㈱グローバル・ニュークリア・フュエル・ジャパン

第4次設工認申請に対するコメント対応整理表

【2023年08月29日コメント】

第4次設工認に係る事実確認事項

第2貯蔵棟及び周囲の地盤高さ と津波の浸水深等の位置関係

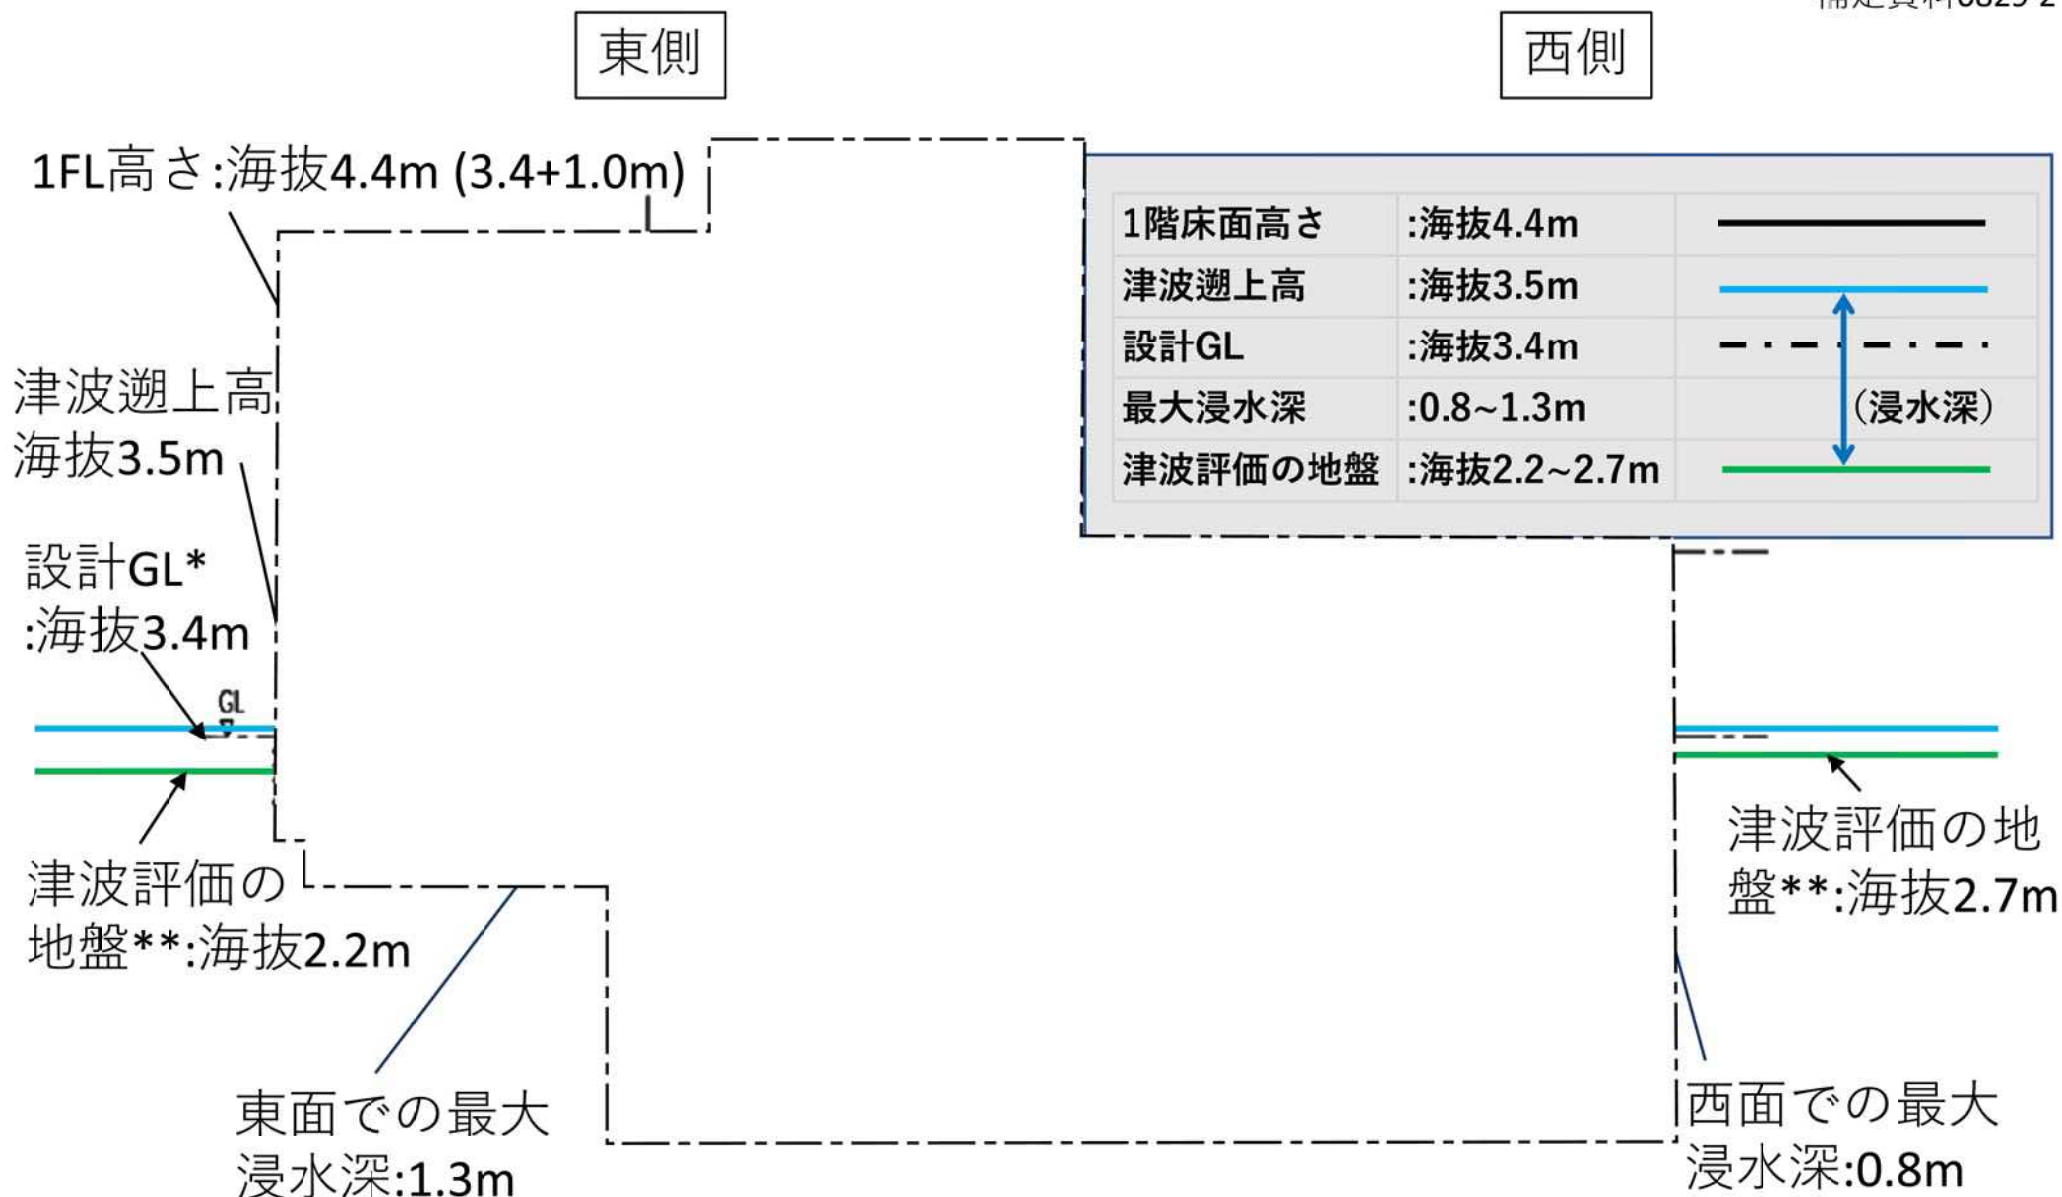
No.	対象条文	コメント内容	回答/対応	補足資料
0829-1	第六条（地震）	第2貯蔵棟及びD搬送路に対し、評価すべき外力並びに荷重の条件を明確化すること。	第2貯蔵棟及びD搬送路で評価すべき外力並びに荷重条件等について、補足資料0829-1にて説明する。	0829-1
0829-2	第七条（津波）	第2貯蔵棟及び周囲の地盤高さと、津波の浸水深等の位置関係を明確化すること。	第2貯蔵棟及び周囲の地盤高さと、津波の浸水深等の位置関係について、補足資料0829-2にて説明する。	0829-2
